DODATEK Č. 1

„MŠ Štefánikova – Dopadová plocha s herními prvky“

číslo: ZL č. 1
„MŠ Štefánikova – Dopadová plocha s herními prvky“

Zápis z kontrolního dne č. 1 ze dne 18. 8. 2025

KONTROLNÍ DEN č. 1

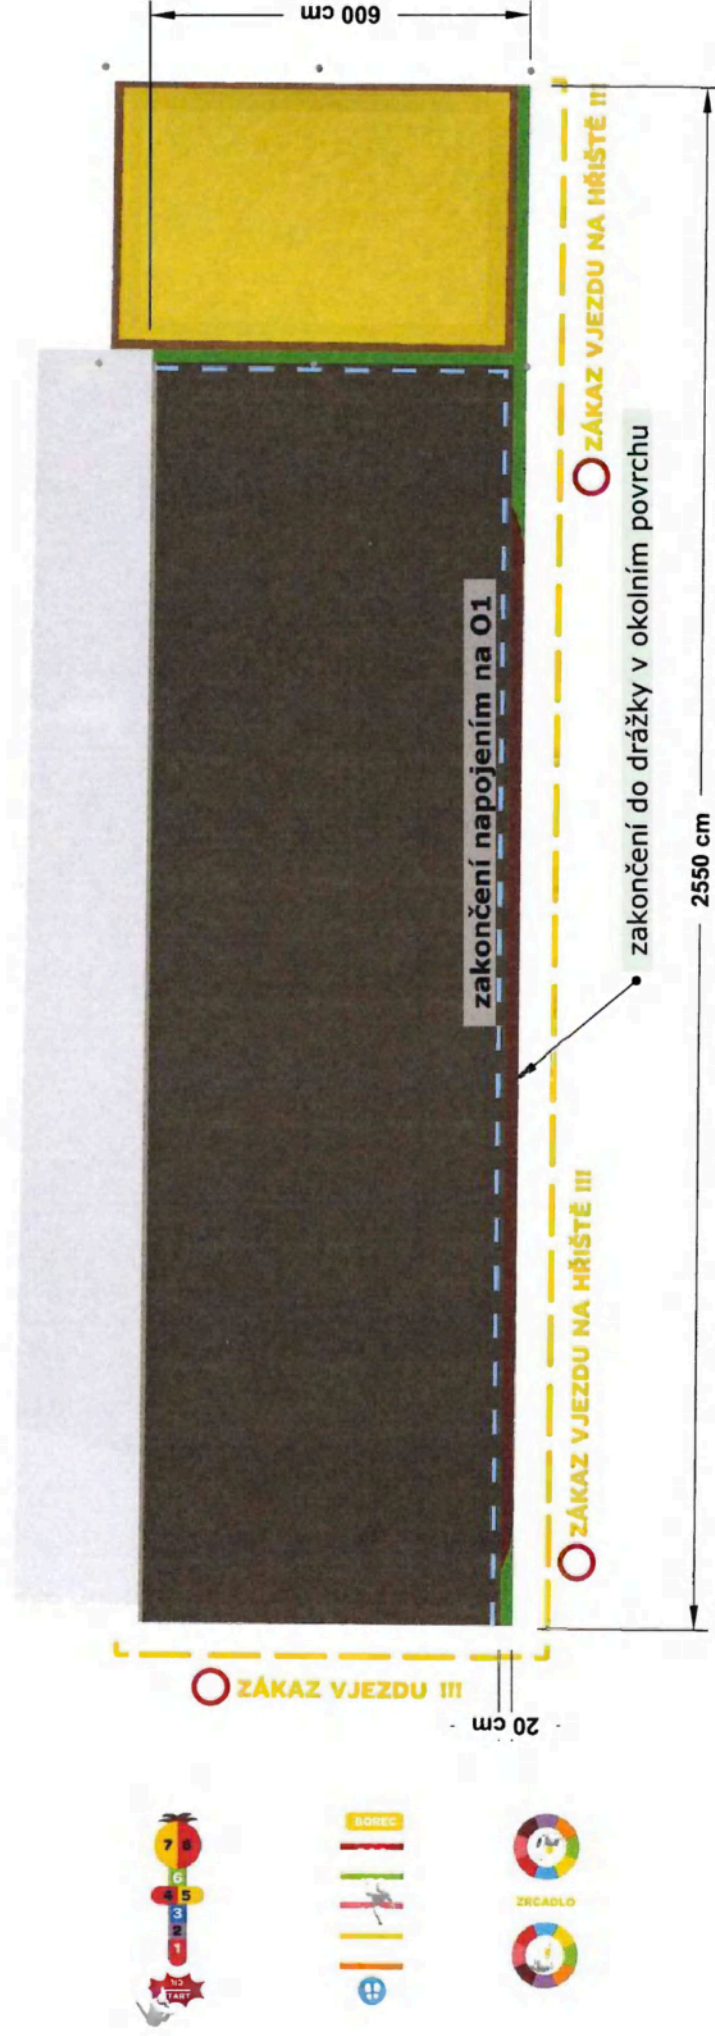
- 1) VZKLODEM KE SKUTEČNOSTI, ŽE V MÍSTĚ
NOVÝHO HRISTE (DOPRAVNÍ PLOCHY), BYLA
V RÁMCI OPRAVY PŘÍDELOVÉ ASFALTOVÉ
KOMUNIKACE PROVEDENA TATO PLOCHA
TAKÉ ŽE POD DOPRAVNÍ PLOCHOU, NOVOU
NOTNĚ V RÁMCI NOVÉ DOPRAVNÍ PLOCHY
KRAJINOVAT NAVRŽENOU SPOLNĚ STAVBU
(PODLOŽI), KTERÁ KRAJINOVÉ SOUČÁSTI
SOUHRNŮ PRACÍ K FAKTURACI
- 2) NA DOPORUČENÍ DODAVATELE BUDE
JE SOUHRNĚM INVESTORA PROVEDENO
MÍSTE UVEDENÉ OPATŘENÍ A PRVKY
NEUVEDENÉ V PROJEKTOVÉ DOKUMENTACI:
- PO ODVEZU HRISTE ŽLUTÁ PŘEKUŠOVANÁ
ŠTĚLA S DOPLNĚKOVÝMI ZNAČKAMI A
NAPISEM ZÁKAZ VÝJEZDU DLE GRAFICKÉHO
NÁVRHU
- NA ASFALTOVÉ PLOŠE ZA HRISTEM 1KS
SKÁKACÍ PANKA, 1KS SKOK BALEKÝ A
1KS ZÁBRANLO DLE GLAF. NÁVRHU.
